**Conseil économique et social**

**Forum mondial de l'harmonisation  
des Règlements concernant les véhicules**

**Nouveau Règlement sur les dispositifs améliorés de retenue pour enfants****Proposition de complément 2 au Règlement n° [129]  
(Dispositifs renforcés de retenue pour enfants)****Communication de l'expert de la France\***

Paragraphe 4.5, figure, modifier comme suit:

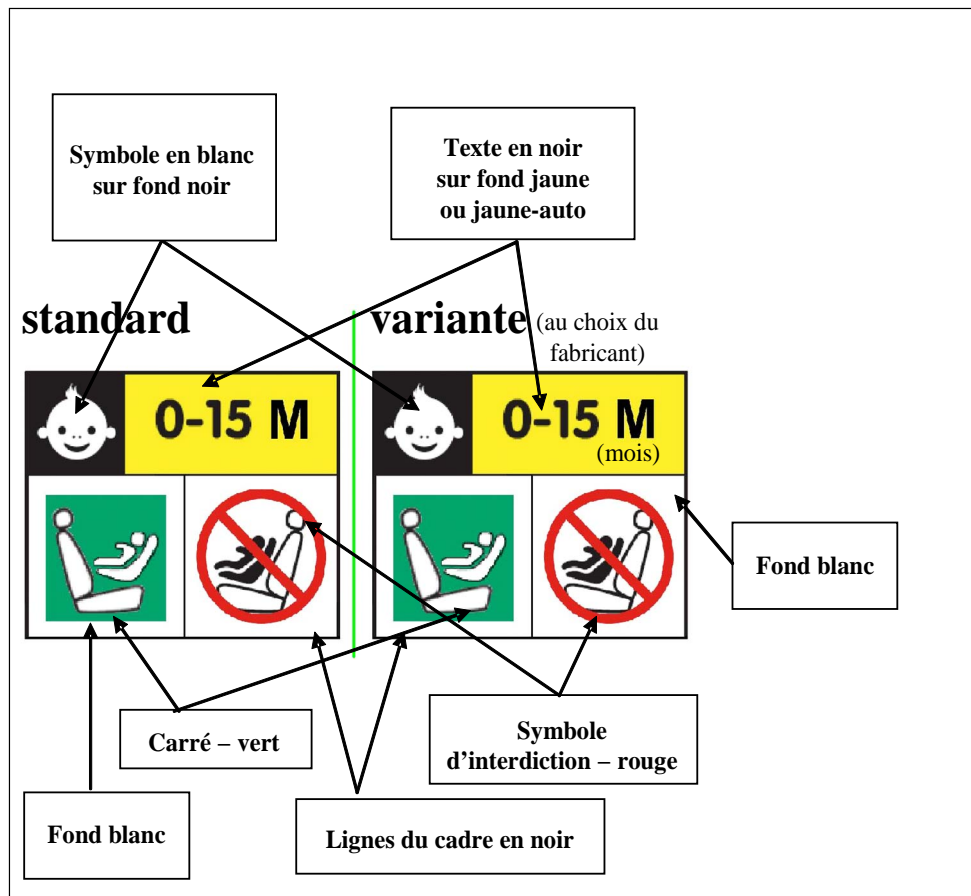
«4.5 Sur les dispositifs...

Dimensions minimales de l'étiquette: 40 x 40 mm

Figure 3

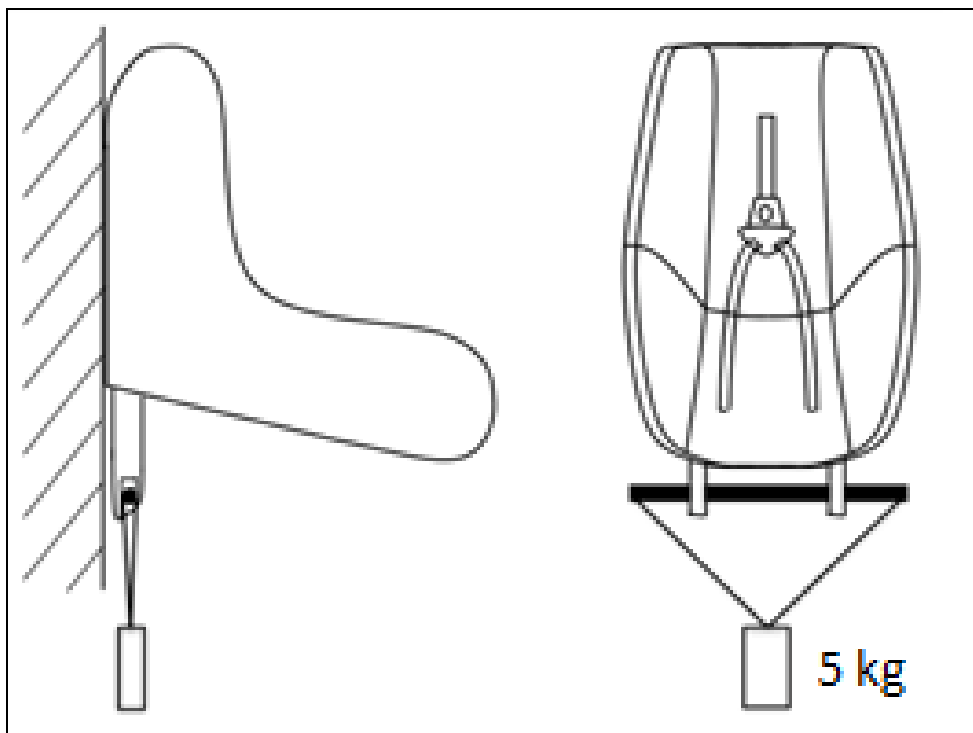
Ajouter de nouveaux paragraphes, 7.2.8 à 7.2.8.5, comme suit:

- «**7.2.8** Le siège complet, ou le composant équipé des attaches ISOFIX (embase ISOFIX, par exemple), s'il comporte un bouton d'ouverture, est fixé rigidement sur un banc d'essai de manière que les attaches ISOFIX soient alignées verticalement comme le montre la figure 3. Un barreau de 6 mm de diamètre et de 350 mm de longueur doit être fixé aux attaches ISOFIX. Une masse de 5 kg doit être attachée aux extrémités du barreau.
- 7.2.8.1** Une charge doit être appliquée sur le bouton ou la poignée commandant l'ouverture suivant un axe constant parallèle au sens de déplacement initial du bouton ou de la poignée; le centre géométrique correspond à la partie de la surface de l'attache ISOFIX sur laquelle la pression doit être exercée.

- 7.2.8.2 La force d'ouverture de l'attache ISOFIX doit être appliquée au moyen d'un dynamomètre ou d'un dispositif similaire dans le sens normal d'utilisation indiqué par le fabricant dans le manuel de l'utilisateur. L'extrémité d'appui doit être constituée d'une demi-sphère métallique polie d'un rayon de  $2,5 \pm 0,1$  mm pour un bouton d'ouverture ou d'un crochet métallique poli de 25 mm de rayon.

- 7.2.8.4 La force d'ouverture de l'attache ISOFIX mesurée doit être celle qui est nécessaire pour ouvrir la première attache.
- 7.2.8.5 L'essai doit être exécuté sur un siège neuf, et répété sur un siège ayant été soumis à l'essai de cycles d'ouverture/fermeture prescrit au paragraphe 6.7.5.1.

### Exemples de marques d'homologation

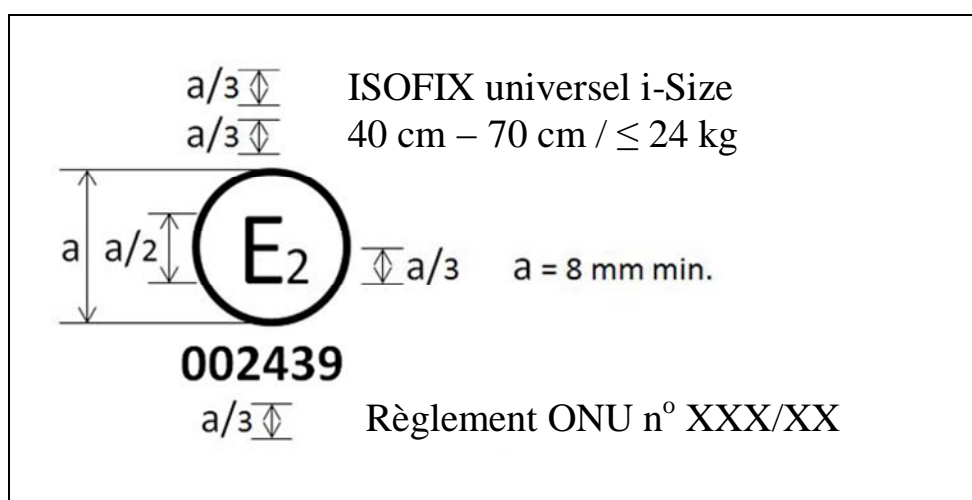
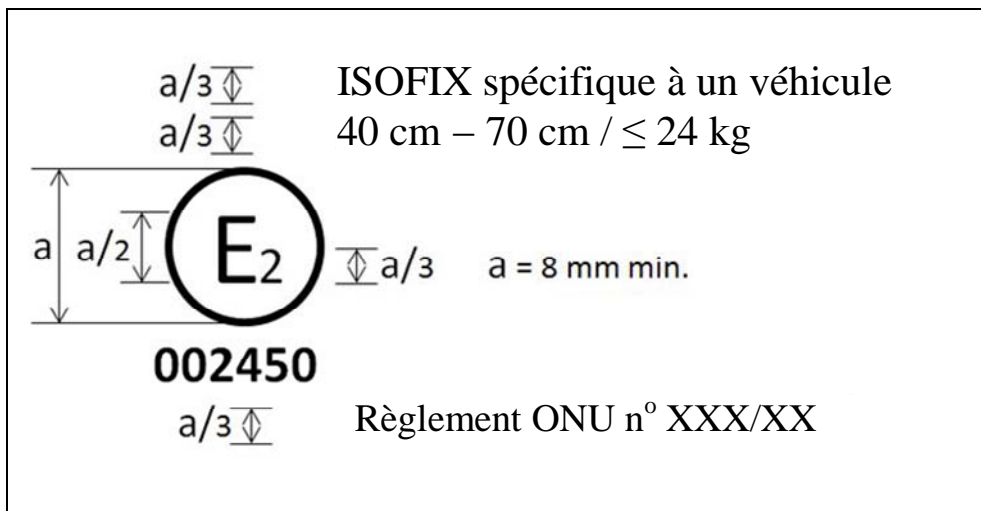
Annexe 2, modifier comme suit:

Le dispositif de retenue pour enfants portant la marque d'homologation ci-dessus est un dispositif qui peut être monté à **toute place assise d'un véhicule équipée** pour l'installation de dispositifs de retenue de type i-Size et être utilisé pour la gamme de tailles 40-70 cm et une masse maximum de 24 kg; il est homologué en France (E2) sous le numéro ~~00xxx~~ **002439**. Le numéro d'homologation indique que l'homologation a été accordée conformément aux prescriptions du Règlement relatif à l'homologation des dispositifs renforcés de retenue pour enfants utilisés à bord des véhicules automobiles, tel qu'amendé par la série 00 d'amendements. **La marque d'homologation doit également comporter le numéro du Règlement suivi du numéro de la série d'amendements conformément à laquelle l'homologation a été accordée.**

Le dispositif de retenue pour enfants portant la marque d'homologation ci-dessus est un dispositif qui ne peut pas être monté dans un véhicule de type quelconque. Il peut être utilisé pour la gamme de tailles 40-70 cm et une masse maximum de 24 kg; il est homologué en France (E2) sous le numéro 002450. Le numéro d'homologation indique que l'homologation a été accordée conformément aux prescriptions du Règlement relatif à l'homologation des dispositifs de retenue pour enfants ISOFIX spécifiques à un véhicule utilisés à bord des véhicules automobiles, tel qu'amendé par la série 00 d'amendements. **La marque d'homologation doit également comporter le numéro du Règlement suivi du numéro de la série d'amendements conformément à laquelle l'homologation a été accordée.**

«Figure 1

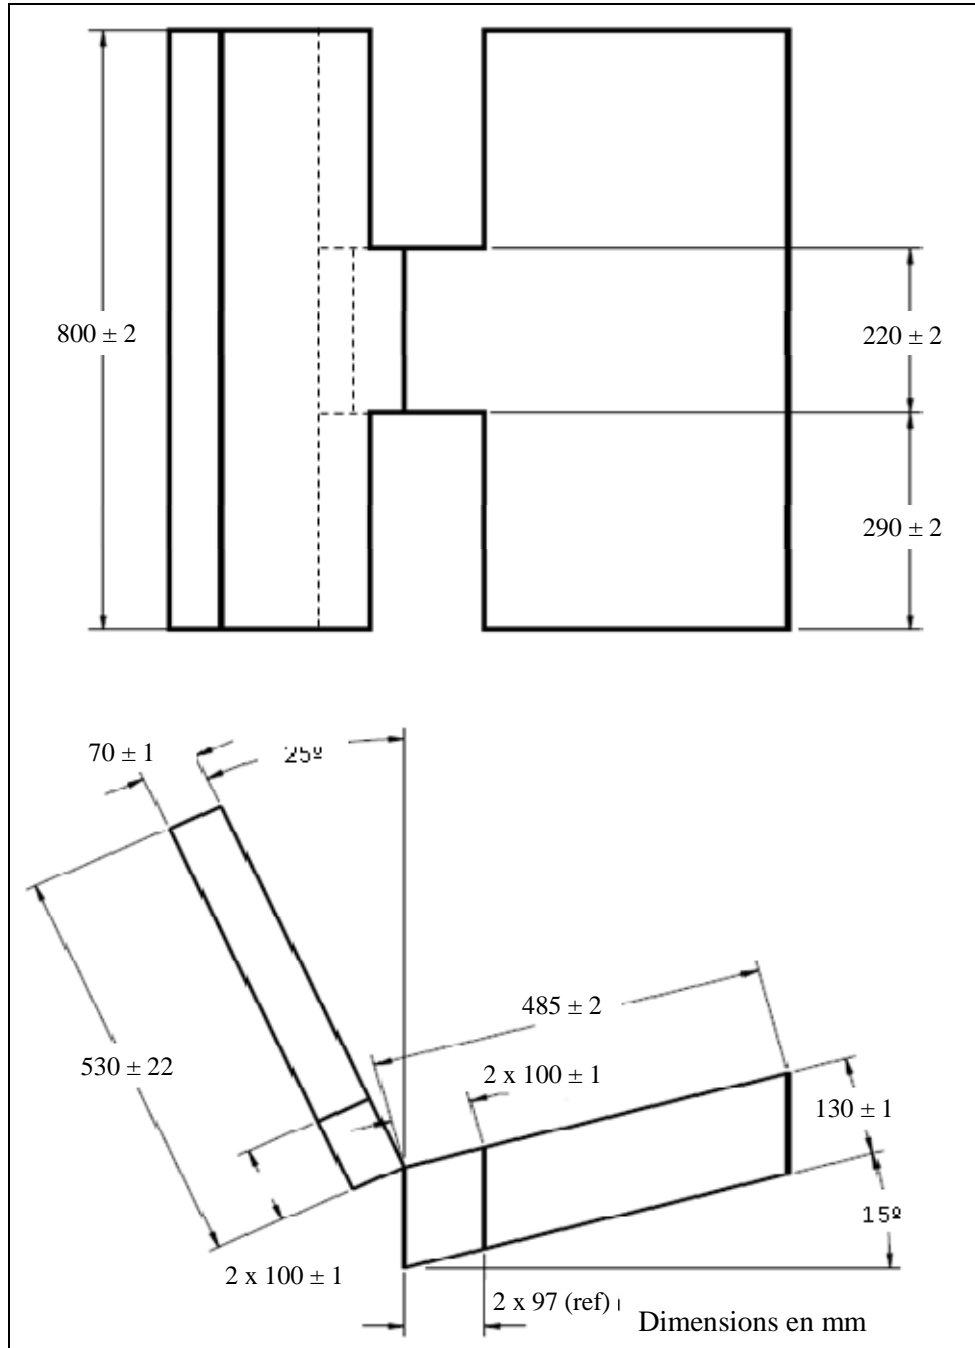
Figures 1 et 2, modifier comme suit:

«Figure 3

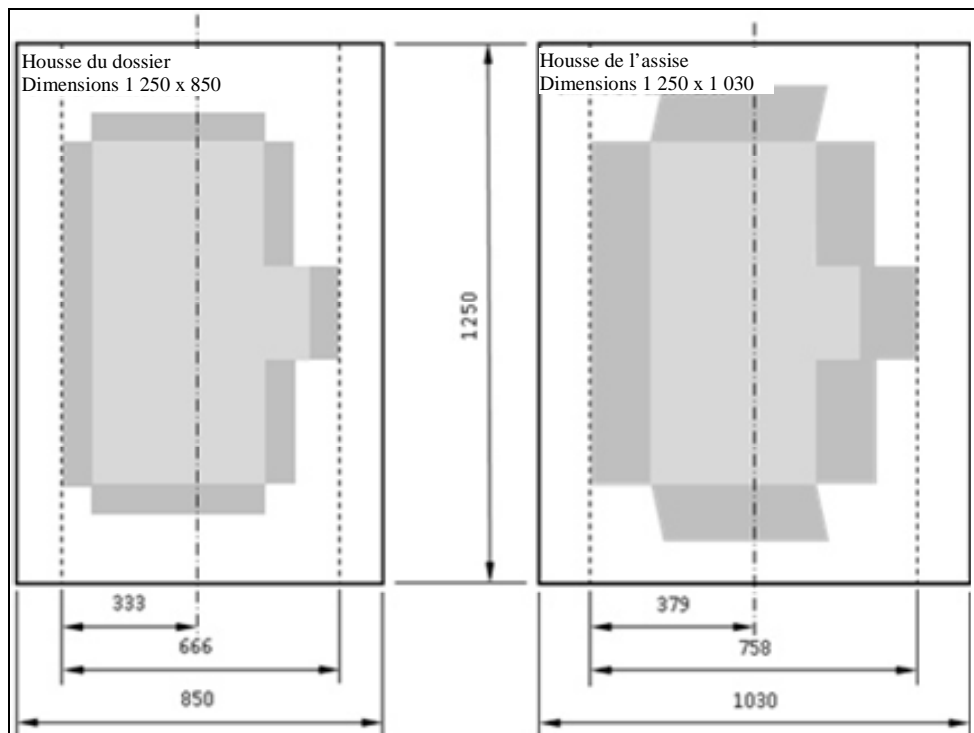
L'ancienne figure 4 devient la figure 3 et est modifiée comme suit:

Figure 1

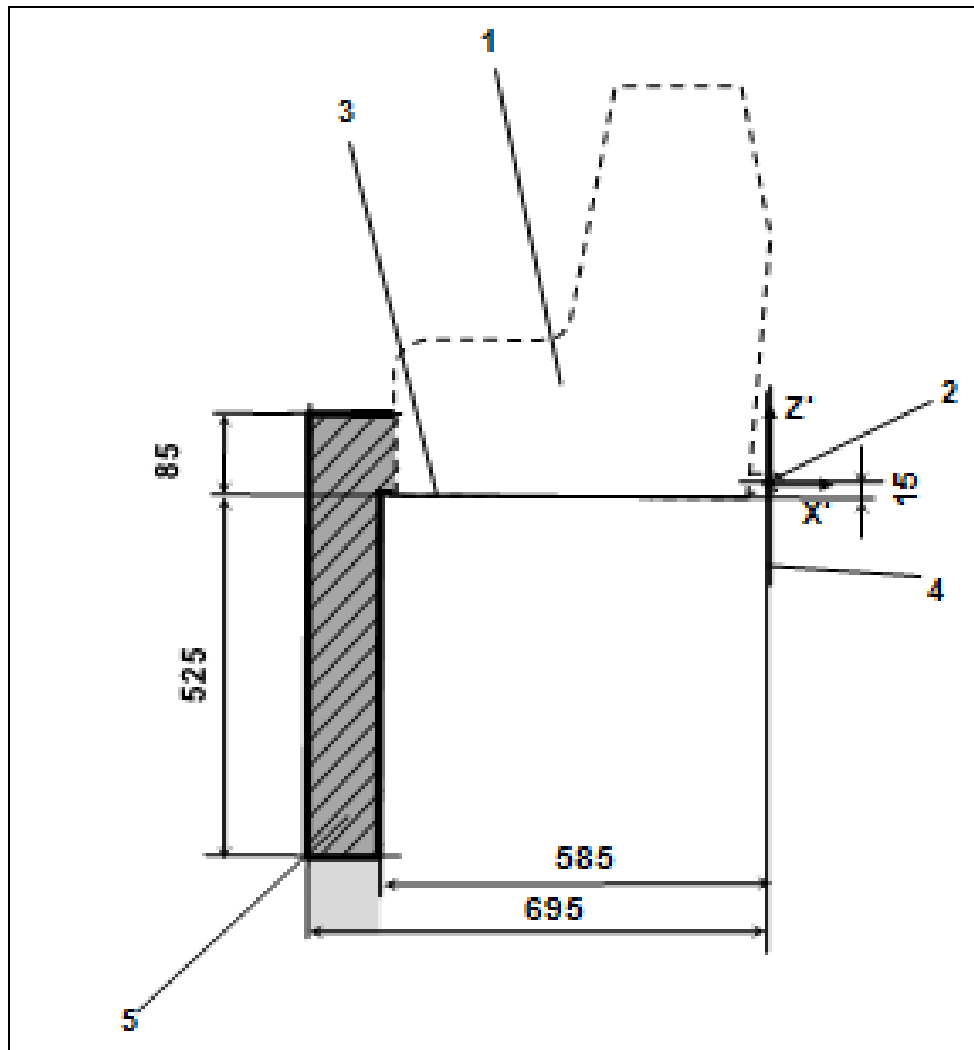
Annexe 19, modifier comme suit:

1. Gabarit du dispositif de retenue pour enfants.
2. Barre d'ancrage inférieure ISOFIX.
3. Plan formé par la surface inférieure du gabarit, parallèle au plan  $X'-Y'$  du système de coordonnées et situé 15 mm au-dessous de celui-ci.
4. Plan  $Z'-Y'$  du système de coordonnées.
5. Partie supérieure du volume impartit aux dimensions de la jambe de force, représentant les limites dimensionnelles selon l'axe des  $X'$  et des  $Y'$ , la limite de hauteur supérieure selon l'axe des  $Z'$ , ainsi que la limite de hauteur inférieure selon l'axe des  $Z'$  correspondant aux éléments rigides de la jambe de force, qui ne peuvent être réglés dans l'axe des  $Z'$ .

Figure 3  
 Vue en coupe du volume imparté au socle de la jambe de force

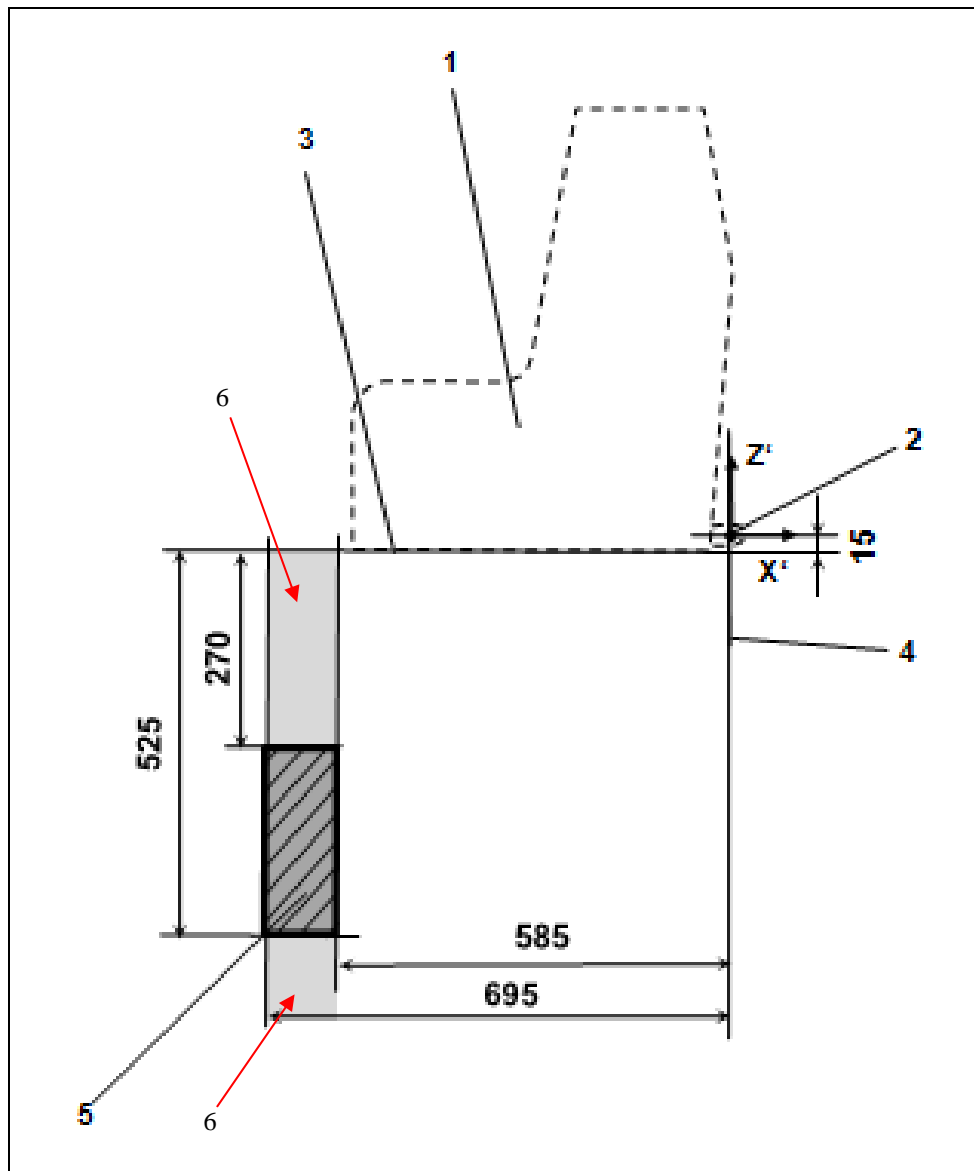
La jambe de force doit pouvoir être réglée au-delà des limites de hauteur selon l'axe des  $Z'$  (**comme indiqué sur la figure 3 de l'annexe 19 (voir le point 6 de la légende)**), pour autant qu'aucune partie ne dépasse des plans de délimitation selon l'axe des  $X'$  et des  $Y'$ .

1. Gabarit du dispositif de retenue pour enfants.
2. Barre d'ancrage inférieure ISOFIX.
3. Plan formé par la surface inférieure du gabarit, parallèle au plan  $X'-Y'$  du système de coordonnées et situé 15 mm au-dessous de celui-ci.
4. Plan  $Z'-Y'$  du système de coordonnées.
5. Volume imparté au socle de la jambe de force, représentant la plage de réglage du socle de la jambe de force selon l'axe des  $Z'$ , ainsi que les limites dimensionnelles selon l'axe des  $X'$  et des  $Y'$ .
6. Les volumes additionnels représentent la gamme de réglage supplémentaire admissible, selon l'axe des  $Z'$ , correspondant au socle de la jambe de force.
